Detaljplan för

Vikingen 15

Väster
Eskilstuna kommun

Sammanställning av synpunkter från samråd

**Miljö och
Räddning**

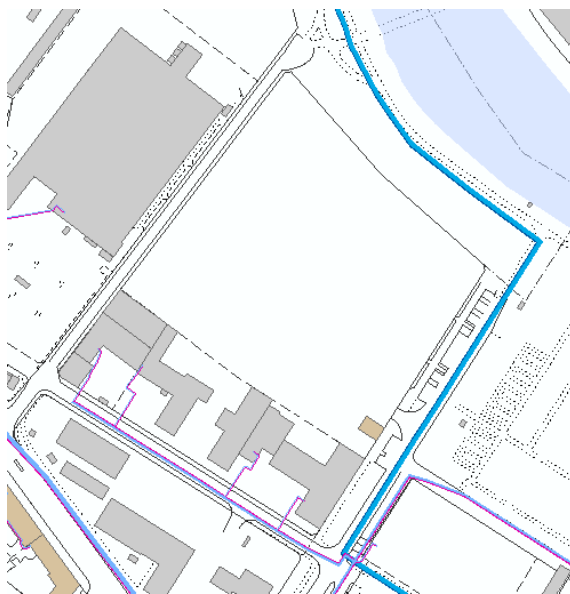
- Om räddningsväg/uppställningsplats för höjdfordon behöver anordnas på innergård där marken byggts under med garage kan detta medföra att extra åtgärder krävs för att säkerställa att garagets bjälklag klarar fordonens tyngd.
- Vill uppmärksamma på att ansvar för bekostande av anläggning av nya brandposter omnämns två gånger under rubriken ”Ekonomiska frågor – Kostnader”.

Svar: Uppställningsplats ska inte anordnas på gård ovan garage. I Gestaltungsunderlag (Tyréns 2020) redovisas möjliga uppställningsplatser för stegbil.

Texten i planbeskrivningen ändras.

Ladingen

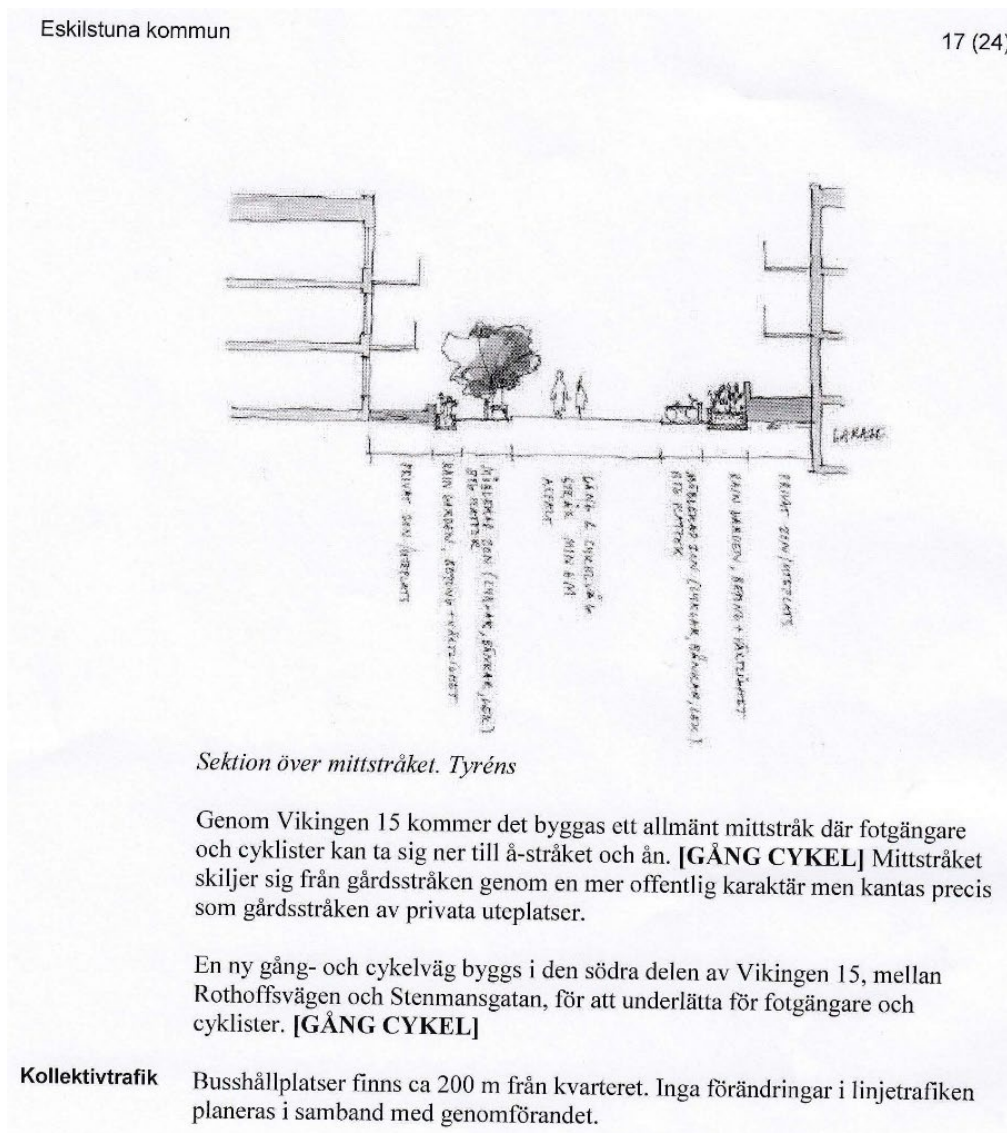
Detaljplanen för Vikingen 15 tar även med ett område runt Vikingen 15 så som Stenmangatan, Rothoffsvägen samt den planerade gång och cykelvägen mellan Rothoffsvägen och Stenmangatan. Detta får konsekvenser för våra fastigheter Valpen 2, Vikingen 9 och Vikingen 12. Det står på sida 16 i detaljplanen att "Rothoffsvägen och Stenmangatan byggs om i samband med att de nya bostäderna byggs. En av de bärande ideerna är att gång och cykeltrafiken är prioriterad framför bilen i hela området, gatorna bör därmed i passager eller i gemensamma ytor gestaltas och projekteras för att främja deras framkomst." Vi ser detta som ett stort problem med hänsyn till de befintliga verksamheterna som bedrivs på våra fastigheter Valpen 2, Vikingen 9 och Vikingen 12. På vår fastighet Valpen 2 finns en stor livsmedelsbutik Willys. Till butiken kommer via Stenmangatan transport av varor och hämtning av sopor. Det är tungtrafik så som lastbil och långträdare som kommer vid olika tidpunkter på dagen från tidig morgon till sen kväll. Butiken har även entré och parkering för sin e-handel Willys Hämta på Stenmangatan, där kunder stannar till med bil och hämtar upp sina färdigpackade kassar i butik. Konceptet bygger på att man snabbt och enkelt parkerar i direkt anslutning

till stationen och hämtar sina kassar ur skåp. Då denna hämta lösningen ökar snabbt i hela livsmedelsbranschen så kommer trafiken på Stenmansgatan bara att öka under de kommande åren. När det gäller hemleveranser från butik så har det inte fungerat lika bra, exempelvis så slutade City Gross med hemleverans nu den 1 oktober 2019. Följande går att läsa på deras hemsida "Observera att från och med tisdagen den 1/10 kommer vi inte längre erbjuda hemleverans när du handlar matvaror online. Dessa varor kommer hädanefter att packas direkt i butik, och som du sedan smidigt och enkelt kan hämta på "HÄMTA HÄR"-station i din närmaste butik."

En begränsning med en smalare väg på Stenmansgatan skulle få stora konsekvenser för Willys och övriga som bedriver verksamhet på fastigheten Valpen 2. Vi kan därav inte acceptera att man försämrar förutsättningarna för bil och andra transporter på Stenmansgatan. Vi har även en del parkeringar på kvartersmark längs gatan. Vi förutsätter att gatan ges en sådan utformning att dessa transporter och parkeringen kan fortgå i nuvarande omfattning. Vi vill därför att planbeskrivningen kompletteras med en sektion för Stenmansgatans utformning, lika den som finns på sid 17 i planbeskrivningen för mittstråket. 2 Byggnaderna på våra fastigheter Vikiingen 9 och 12 är planerade utifrån planutredning av ny gatu-/kvarterstruktur upprättade 2014-02-24, bifogas. Byggnader på våra fastigheter har dörrar för in- och utlastning samt utrymning mot GC-vägen mellan Rothoffsvägen och Stenmansgatan. GC vägen måste förse med en minst 2 m bred trottoar mot våra fastigheter för att klara våra behov och samtidigt kunna fungera som en säker GC-väg för gående och cyklister. Vi måste även ha angöringsmöjlighet med lastbil för in- och utlastning av varor till butiker i våra fastigheter.

Vi vill därför att ni gör en ny skiss likande den på sid 17 i planbeskrivningen för GC-vägen tvärs genom kvarteret. En skiss som visar hur GC-vägen ska projekteras och byggas.

Svar: Planbeskrivningen kompletteras med sektioner och illustrationsplan för föreslagen utformning av Stenmansgatan och stråket söder om Vikingen 15.

Det körbara utrymmet på Stenmansgatan blir något smalare och går från en bredd på cirka 5,0 meter till 4,5 meter. Stadsbyggnadsförvaltningen bedömer inte att en smalare körbar yta ska leda till negativa konsekvenser. Bredden är tillräcklig för att bilar och lastbilar ska kunna köra på Stenmansgatan. Utformningen av Stenmansgatan är anpassad så att den parkering som finns längs med Stenmansgatan mot byggnaden för Willys inte ska påverkas.

Stråket sydväst om Vikingen 15 har fått en utformning som möjliggör angöring till verksamheter inom fastigheterna Vikingen 9 samt 12. Fokus för stråket kommer vara gång- och cykeltrafik men en bit av båda ändarna är körbara för lastbilar och bilar. Närmast Stenmansgatan är förslaget att den körbara ytan ligger 0,5 meter från befintlig byggnad på Vikingen 12. I stället för att avlastning sker på en 2 meter bred trottoar får det ske framför eller bakom lastbil. Angöring till norra sidan av Vikingen 9 sker via körbar del av stråket vid änden mot Rothoffsgatan.

Den utformning som visas i sektioner i planbeskrivningen regleras inte i detaljplanen. Själva bredden på gatuutrymmet regleras genom användningsytor men bredden på olika ytor inom gatuutrymmet regleras inte.
